## OSSERVAZIONI AGLI INTERVENTI SU INFRASTRUTTURE A RETE ESISTENTI (RETI VIARIE, IDRICHE E FOGNARIE)

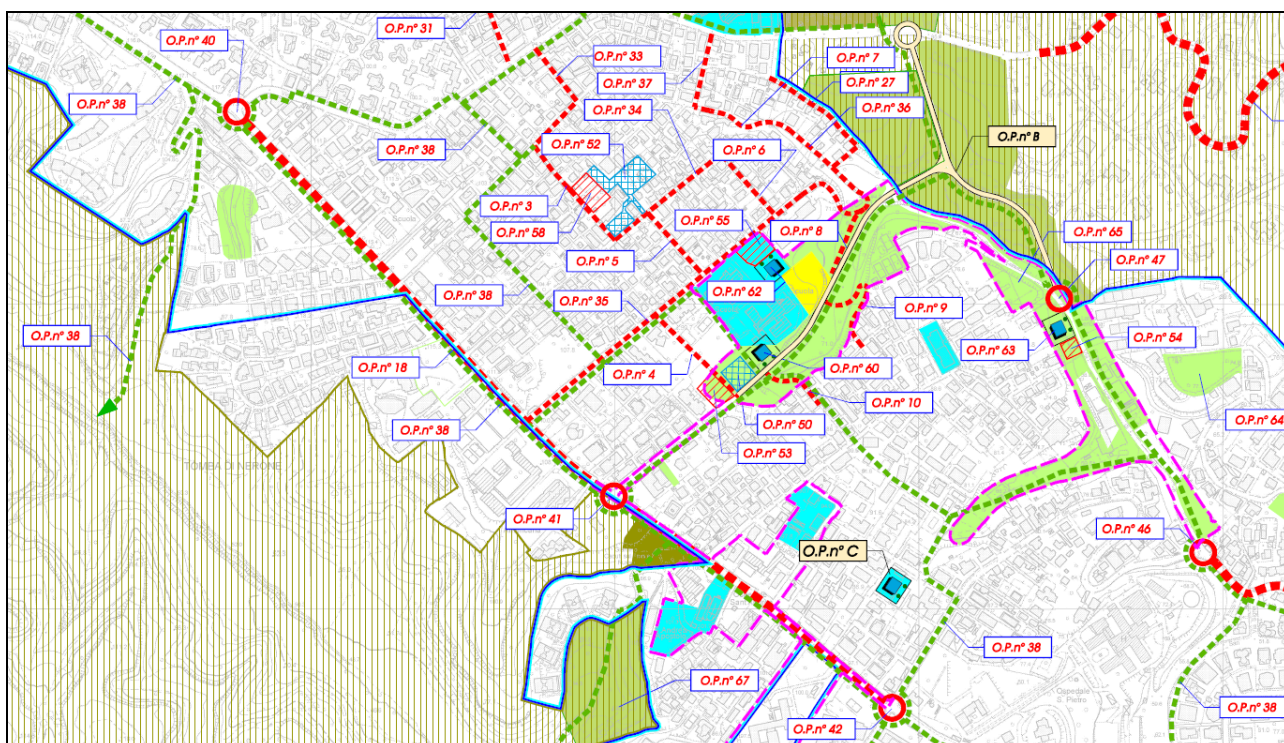
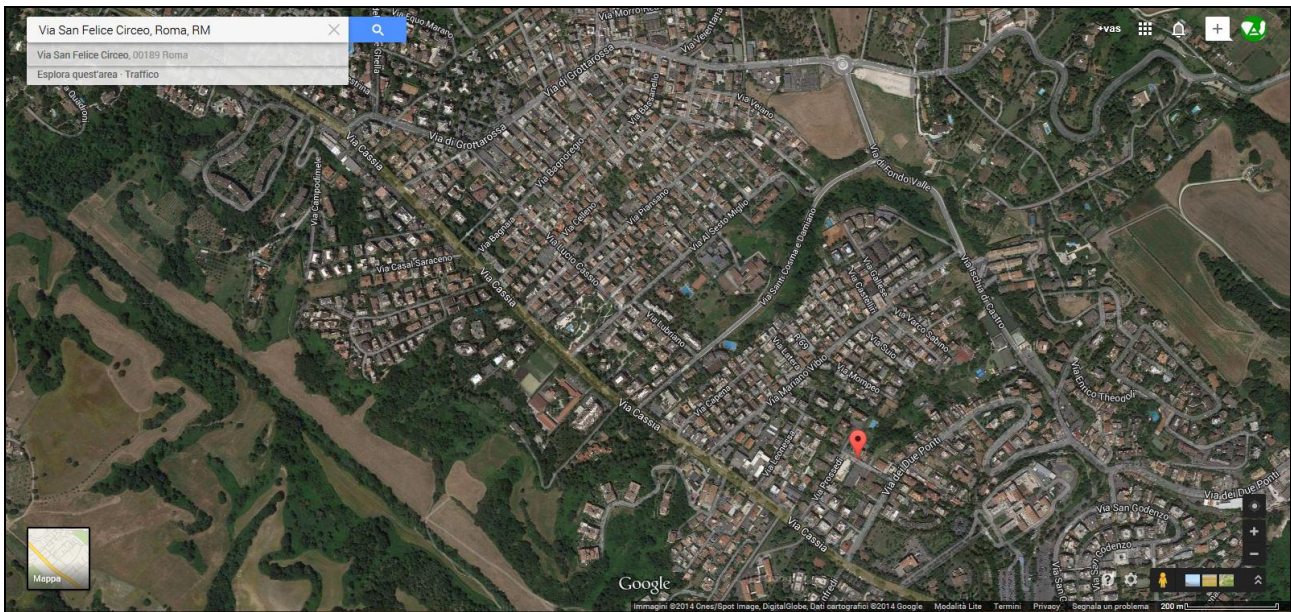
Con l'opera n. 18 si prevede un improbabile, per non dire impossibile, allargamento di Via Cassia da Via di Grottarossa a Via Due Ponti, con 3 svincoli-rotatoria agli innesti con via di Grottarossa, Via SS. Cosma e Damiano e via Due Ponti (opere n. 40, n. 41 e n. 42) che sembrano invece essere realizzabili: lungo il tracciato della via Cassia è previsto che cammini un percorso ciclo-pedonale protetto (opera n. 38) che sembra di difficile realizzazione per gli stessi motivi ostativi all'allargamento di via Cassia.

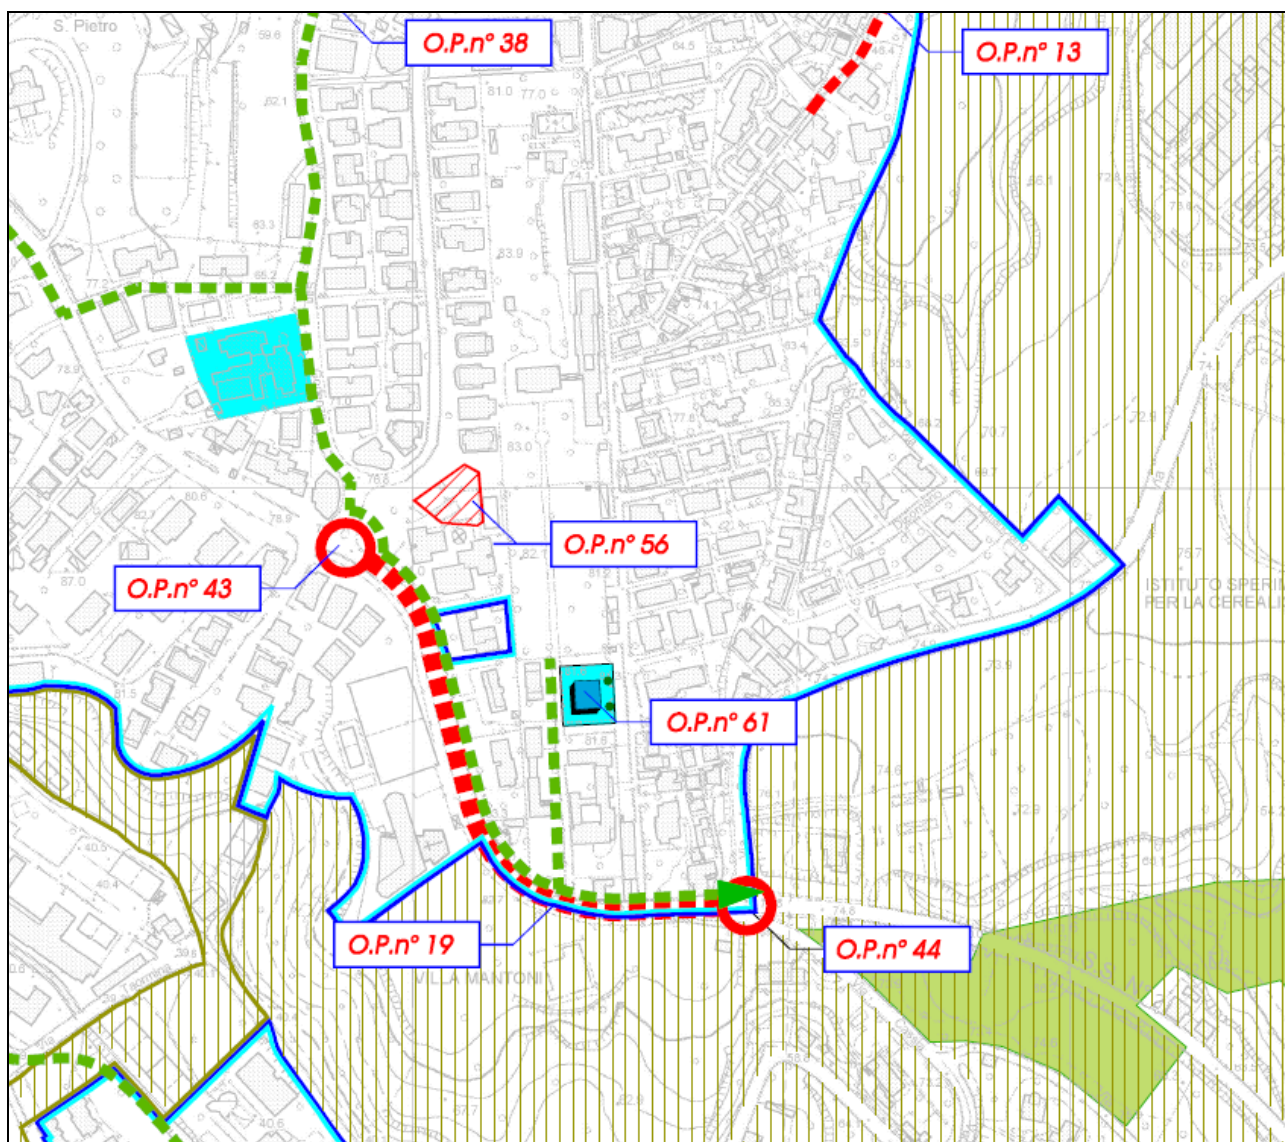
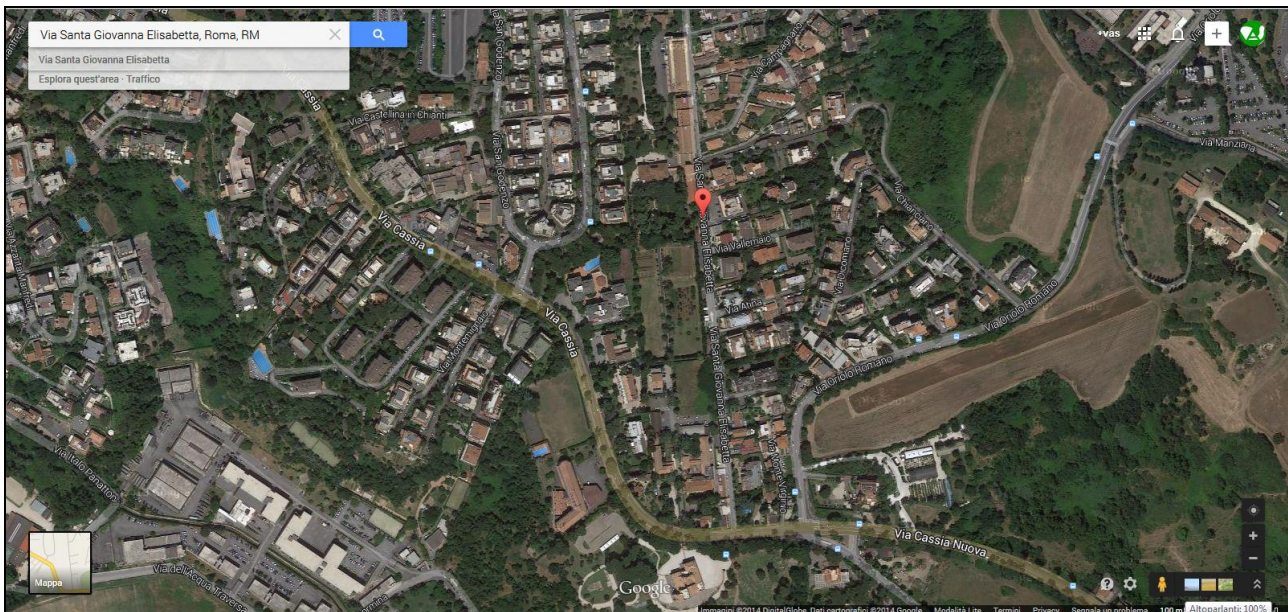
Quello che viene chiamato "Parco attrezzato 2" altri non è che una parte delle aree che sono state cedute gratuitamente al Comune di Roma dalle Società Paxos, Oxia, Idra, quali società subentrate nella proprietà ad altro titolare, Maria Luisa Casartelli, in precedenza (1973) obbligata con il Comune di Roma, obbligo di cui il Comune di Roma ha preso atto con deliberazione del Consiglio Comunale n. 9 del 01/02/1996.

Dopo essere state prese in consegna dal Servizio Giardini ed essere entrate a far parte del "Parco di Villa Paladini", sono tornate ad essere di proprietà del privato a causa del mancato perfezionamento da parte dell'Ufficio Patrimonio del Comune.

**Si propone di rientrare in possesso senza alcun onere aggiuntivo delle suddette aree, anche e soprattutto perché costituiscono una delle principali porte di accesso dalla Cassia (se non l'unica) alla riserva naturale regionale dell'Insugherata.**

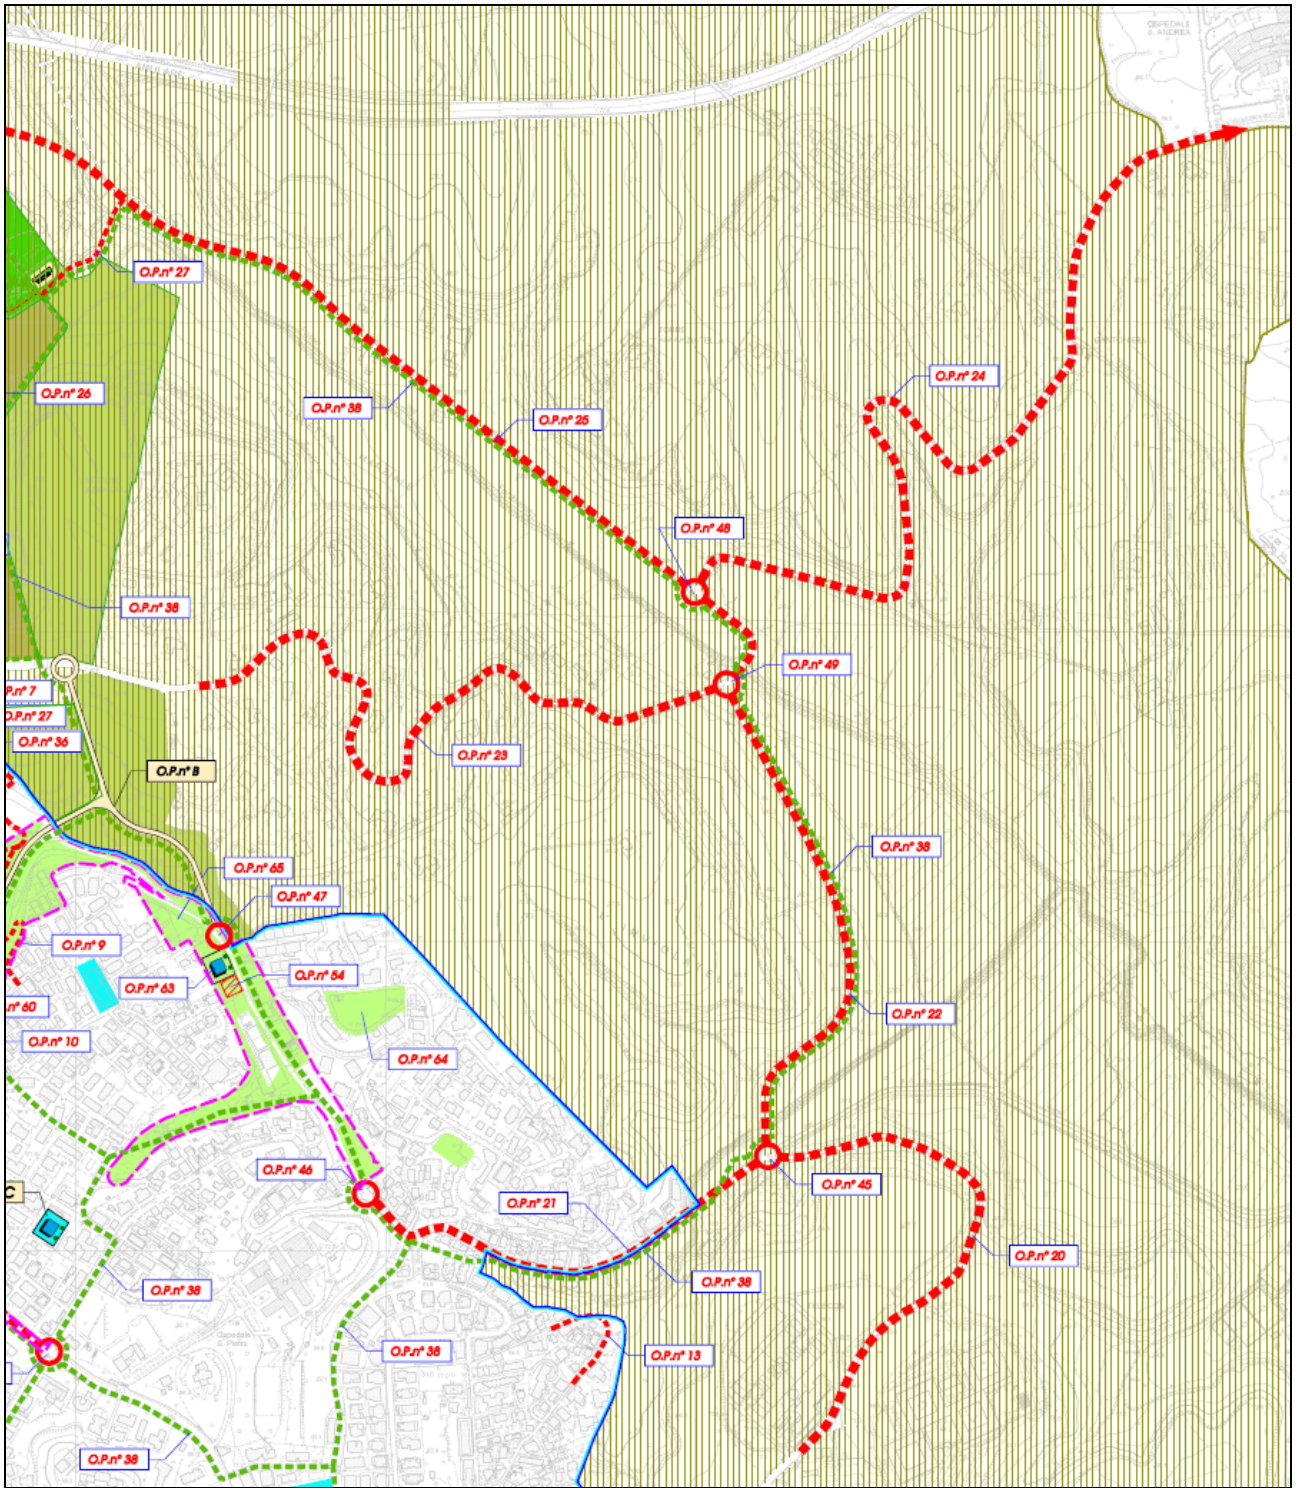
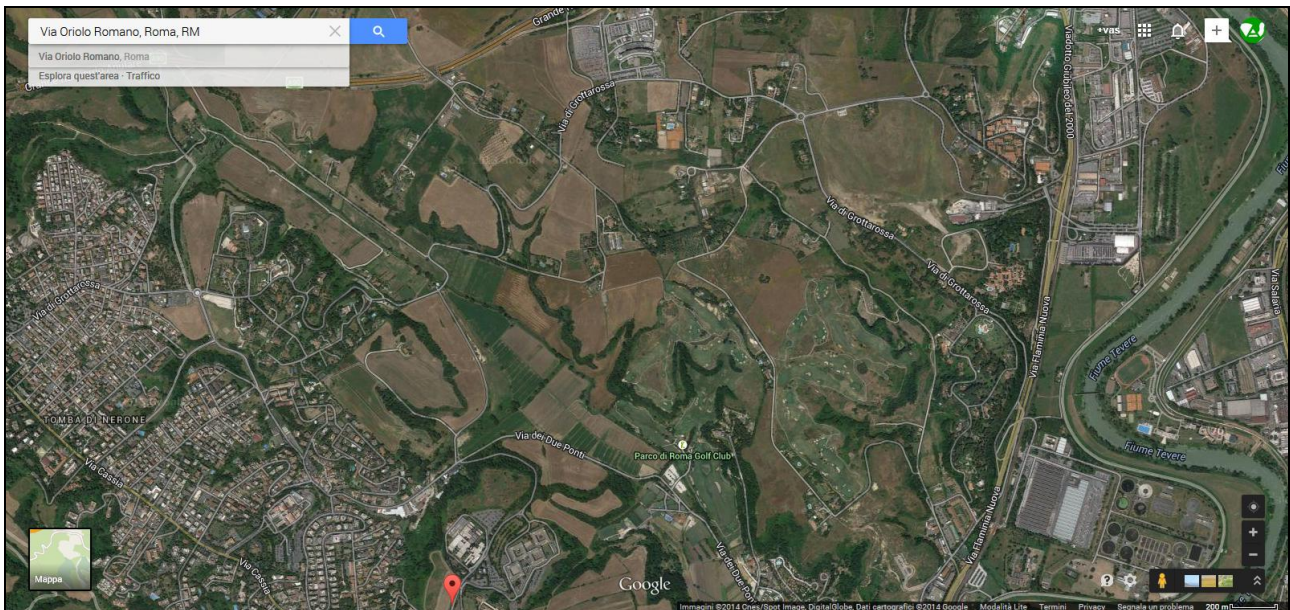
Con l'opera n. 19 si prevede un allargamento di Via Cassia da Via San Godenzo a Via Oriolo Romano che comporta difficili espropri di diverse proprietà private, con 2 svincoli-rotatoria agli innesti con via di San Godenzo e via Oriolo Romano (opere n. 43 e n. 44) che sembrano invece essere meglio realizzabili: lungo il tracciato della via Cassia è previsto che cammini un percorso ciclo-pedonale protetto (opera n. 38) che può essere realizzato solo se si ottiene l'allargamento della Via Cassia.

**Il parcheggio a raso "San Godenzo" (opera n. 56) è previsto su un'area attrezzata a verde pubblico che verrebbe ad essere compromessa con l'abbattimento delle relative alberature: si propone pertanto la cancellazione di quest'opera.**

Può essere invece accettabile la realizzazione dell'asilo nido "Santa Giovanna Elisabetta" all'interno della USL.
